## 设计修改通知单

项目名称 Project Name	万科南站商务城一期(b-04地块)		
子项名称 Sub-Project	T1	项目编号 Project No.	13-AM-009
图纸名称 Sheet Title	变更通知单(7)	子项编号 Sub-Project No.	02
专业 Discipline	给排水	阶段 Stage	施工图
图号 Sheet No.	90-007	版次 Rev.	A

项目名称 Project Name	万科南站商务城一期(b-04地块)		
子项名称 Sub-Project	T1	项目编号 Project No.	13-AM-009
图纸名称 Sheet Title	变更通知单(8)	子项编号 Sub-Project No.	02
专业 Discipline	给排水	阶段 Stage	施工图
图号 Sheet No.	90-008	版次 Rev.	A

变更通知单(9)

T1五层增加预留给水和排水

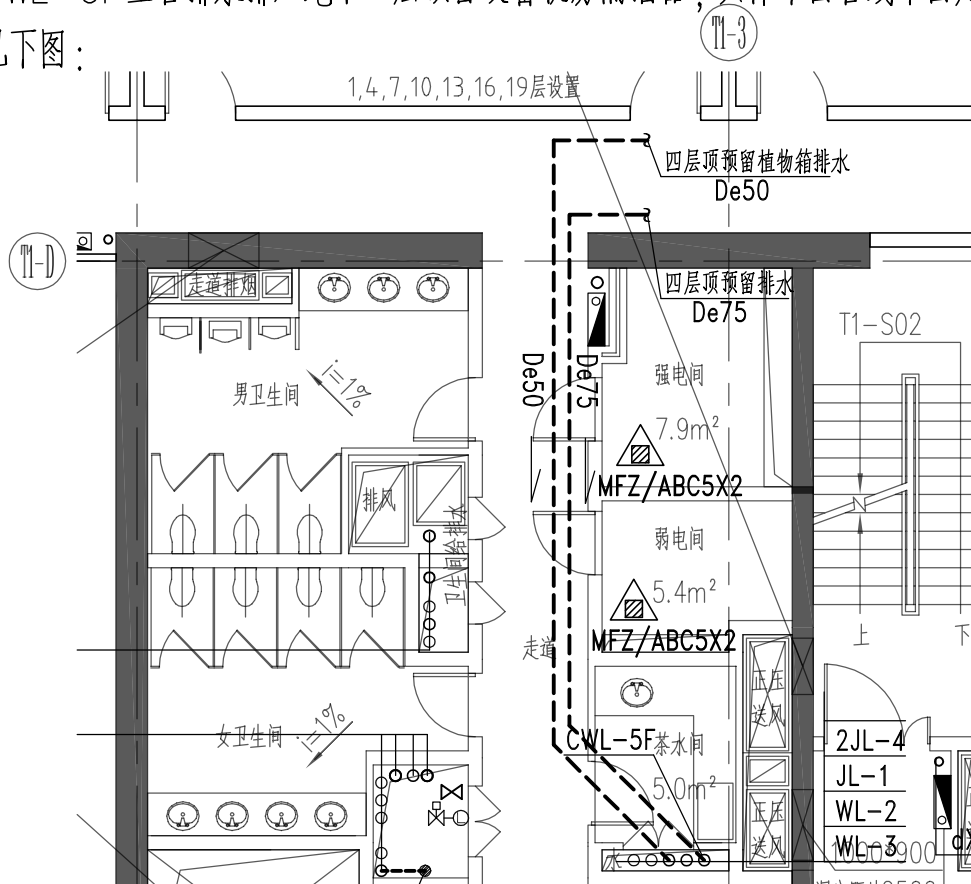
1.T1楼五层T1-3交T1-D轴处增加两处预留排水,预留排水管管径分别为De50和De75,分别排入WL-2和新增排水立管CWL-5F(排水立管升顶通气至屋面),CWL-5F立管排水排入地下一层预留设备机房隔油器,具体平面管线平面走向见下图:

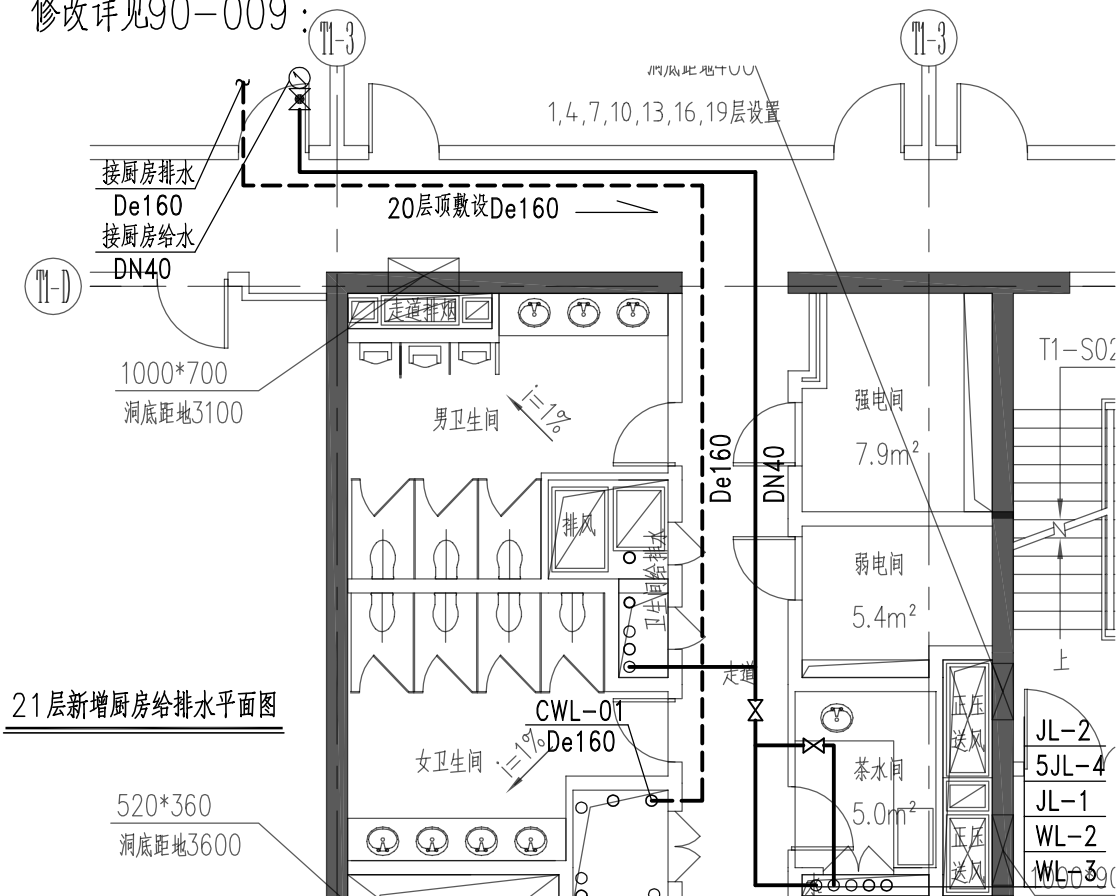
1. T1楼顶层T1-3交T1-D轴处增加厨房给水和排水, 预留给水管管径为DN40, 接自本层给水管网, 预留厨房排水管管径De160, 排入CWL-01(给排水主管并增加排水立管CWL-01, 排水立管升顶通气至屋面), 具体管线平面走向见下图, 排水系统修改详见90-009:

21层新增厨房排水系统图

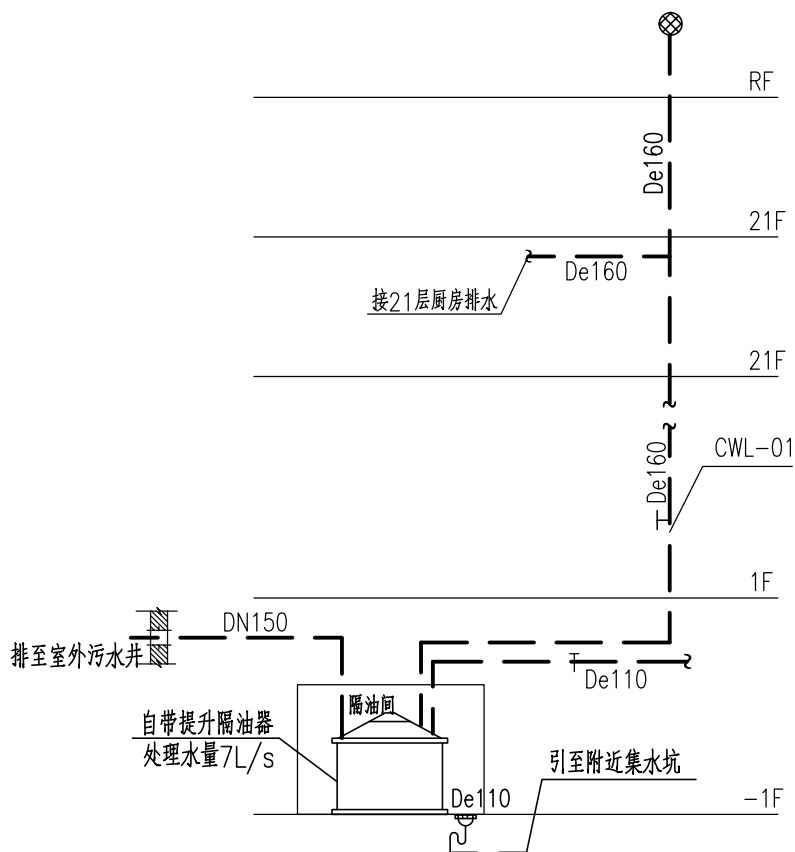
1. T1楼顶层T1-3交T1-D轴处增加厨房给水和排水,厨房排水由CWL-01排入T1楼地下室15/L轴处储物间隔油器(储物间增加隔油器),隔油器处理水量为7L/s,配套水泵的参数 $Q=7\text{L/s}$ , $H=12\text{m}$ , $N=2.2\text{kW}$ (一用一备),新增厨房排水系统见下图:
